宜蘭縣政府建設處

建造執照及雜項執照抽查常見缺失態樣 及應注意事項

簡報單位：宜蘭縣政府建築管理科

中 華 民 國 113 年 12 月 6 日

一、梯廳走廊淨寬應連續且達 2 公尺以上淨寬。

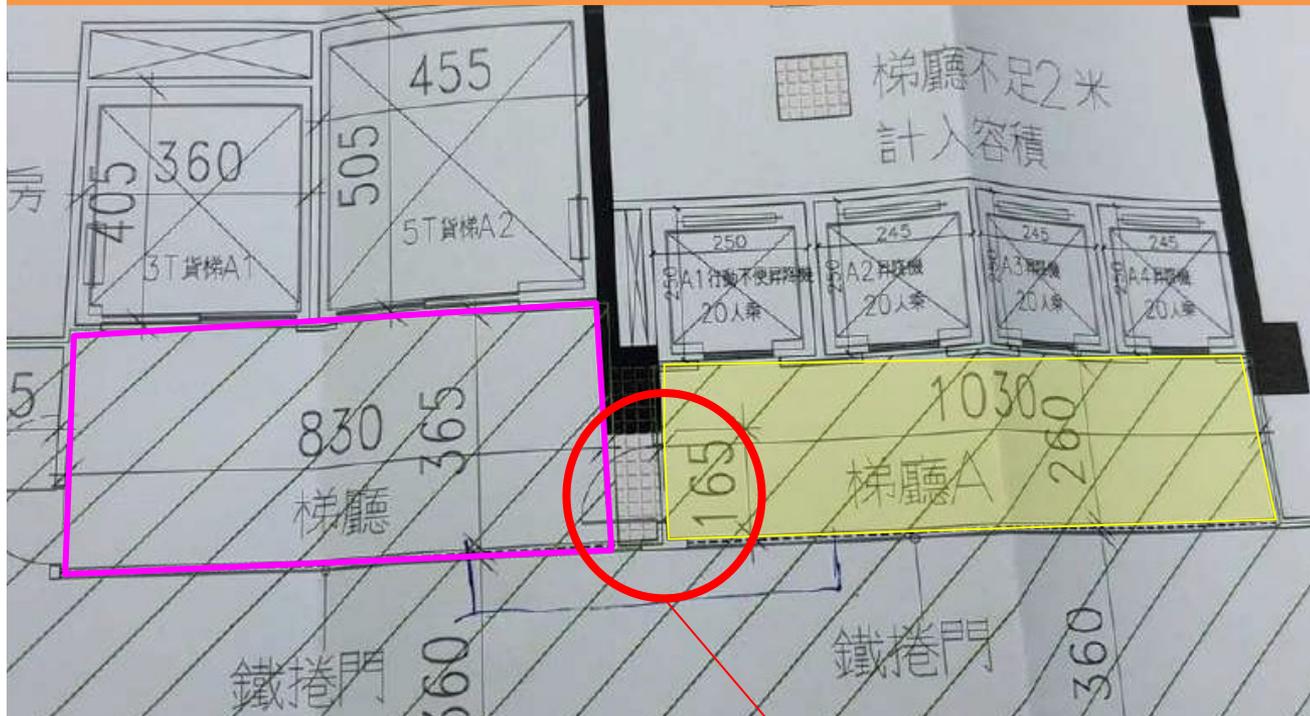
該處淨寬尺寸未達 2M 以上，梯廳 A 範圍未計入容積樓地板面積，檢討有誤。

深度 1.65 公尺

依建築技術規則建築設計施工編第 162 條，有關「梯廳」係指各樓層升降機口與樓梯梯級終端相互間或升降機口、樓梯梯級終端至專有部分或至避難層共同出入口間，供共同使用之等候、通行空間，且任一方向之淨尺寸大於 2 公尺部分。

二、建築物僅設一座樓梯，免計容積之總量不得超過基地容積之 10%，非 15%。

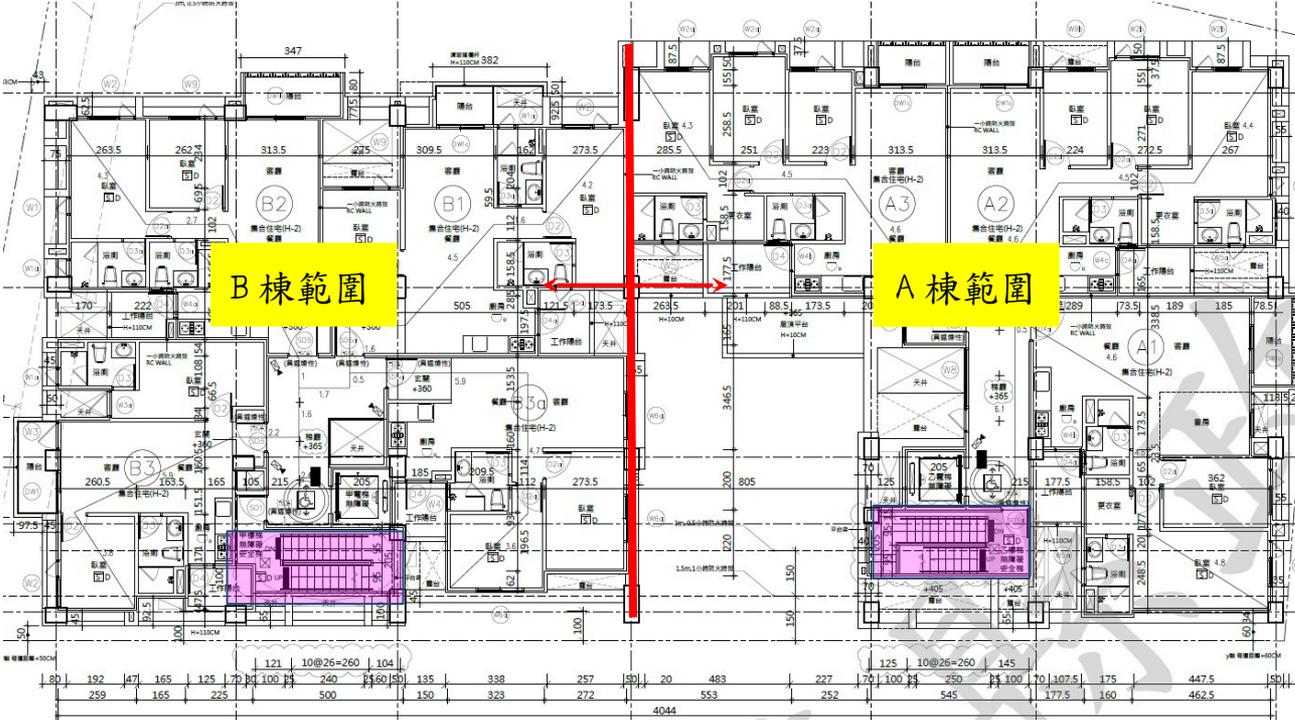
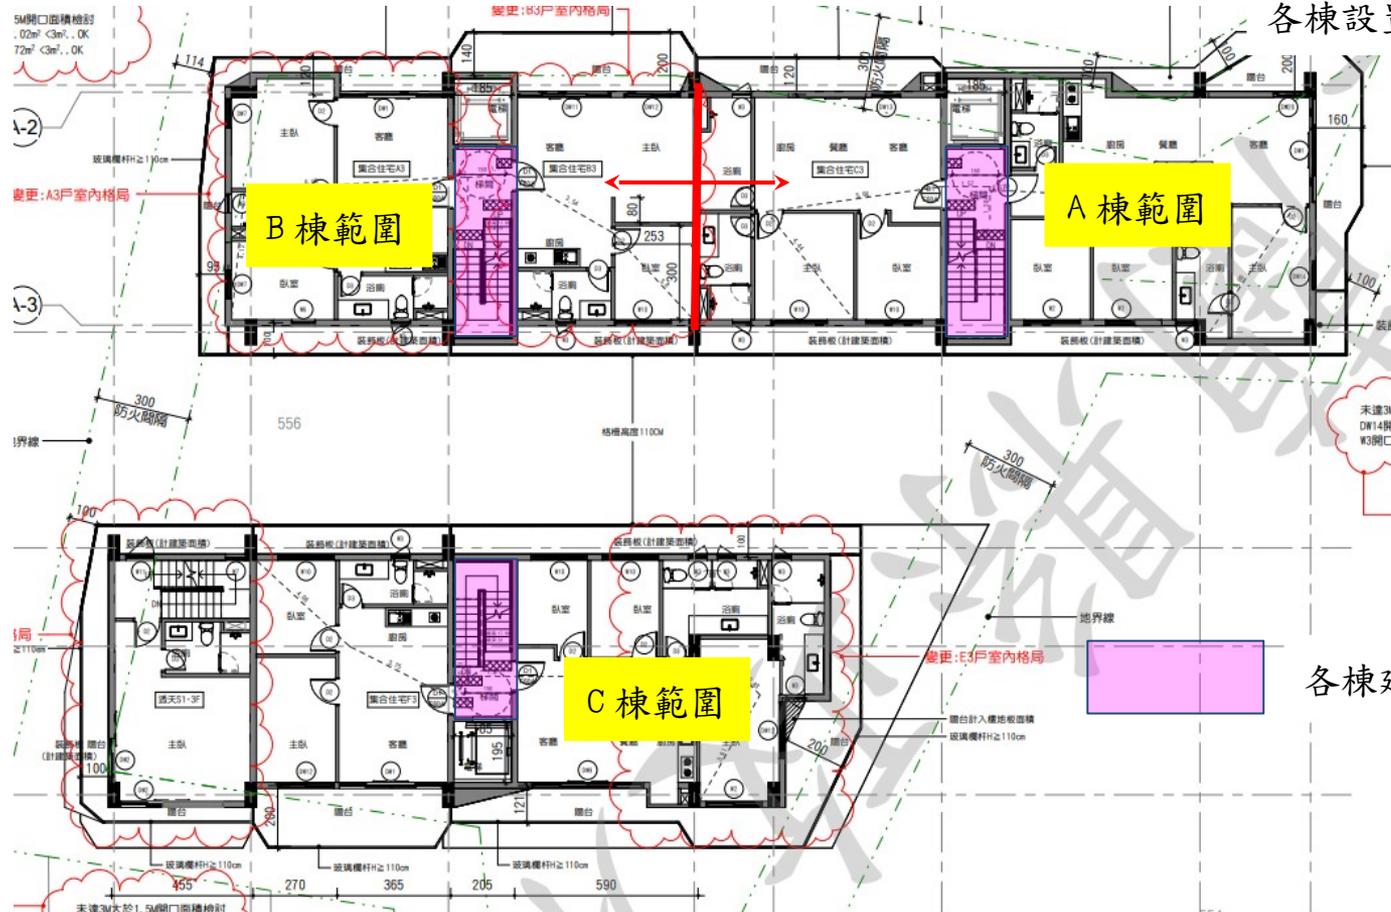
建築物概述：1 幢 2 棟 集合住宅
各棟設置 1 座直通樓梯。

依建築技術規則第 95 條、第 162 條自建建築物之樓面居室任一點應可通達當樓層所設 2 座以上直通樓梯者，方符合建築技術規則建築設計施工編第 95 條第 2 項規定所稱「設置二座以上之直通樓梯」；如自樓面居室任一點僅得通達當樓其中 1 座直通樓梯口，其免計容積項目面積之和應不得超過「基地容積之百分之十」。

目前常見態樣

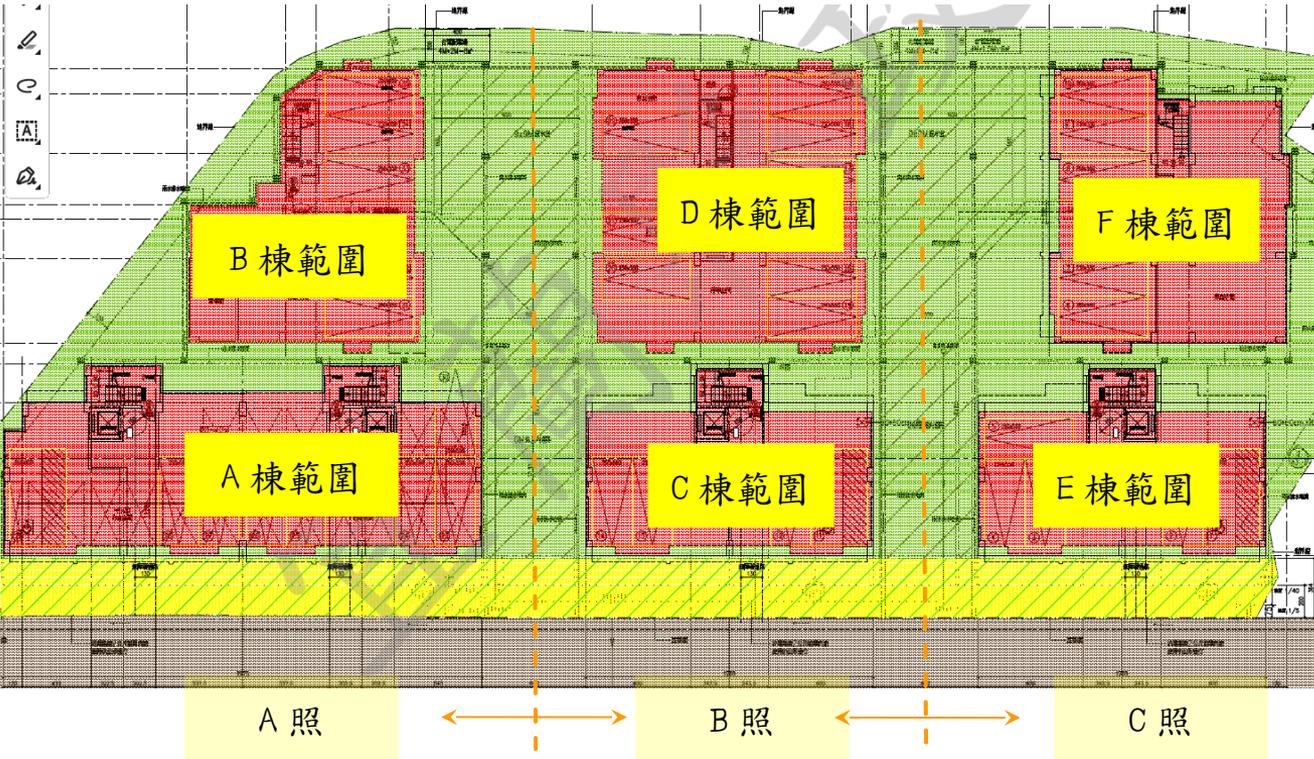
備註：雨遮、裝飾版之擋水設施應設置於外緣，高度應不得大於30公分【97.05.01府建管字第0970055318號函】

四、陽台面積、梯廳面積應採分棟分層方式檢討。

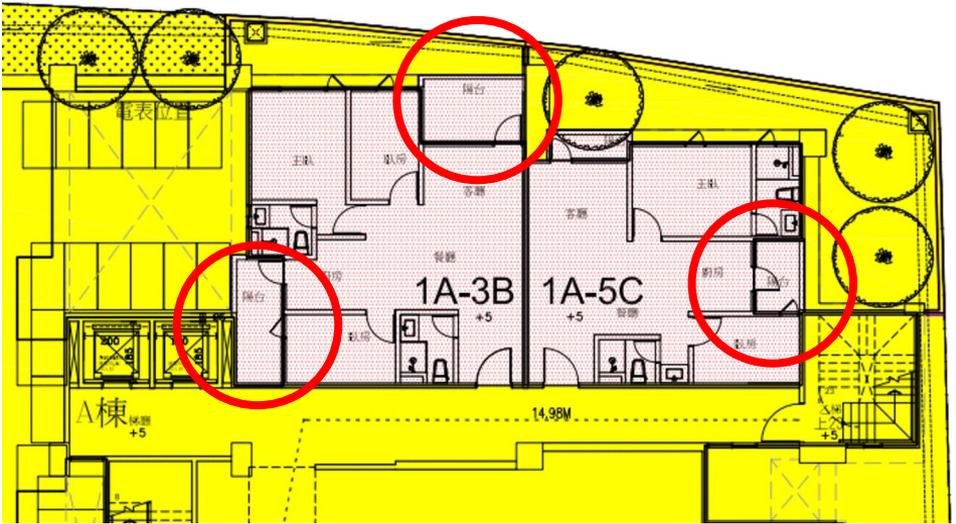
建築物概述：3幢6棟 集合住宅 各棟設置1座直通樓梯。
建造執照：3照申辦

決議：
建築技術規則為有關建築規劃、設計、施工、構造、設備之建築技術基本法定依據，建築師在善用設計巧思下，依照該規則規定設計符合安全、舒適、合理的建築物使用環境，爰有關該規則容積設計專章建築物陽台面積、梯廳面積仍應採分棟分層方式檢討。

建築物壹樓平面圖

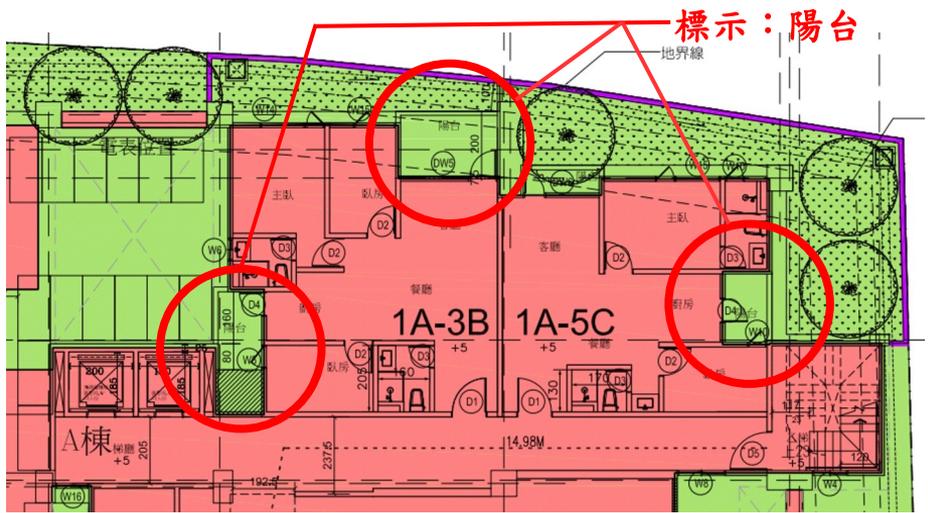
依公寓大廈管理條例第五十八條規定應為共用部分.....。」其「陽台 (法定空地)」之標示，旨在說明該陽臺兼具法定空地之性質，依公寓大廈管理條例第 58 條規定應為**共用部分 (內政部 106.4.14 內授營建管字第 1060805684 號函。)**。復依同條例第 7 條，公寓大廈共用部分之法定空地，若非屬該條各款規定之情形者，應仍得約定由區分所有人之特定人有專用使用權為約定專用權之客體 (引述：最高法院 103 年度台上字第 2247 號民事判決)，爰「陽台 (法定空地)」應為共用部分或約定專用。此案例之圖例色系有誤。
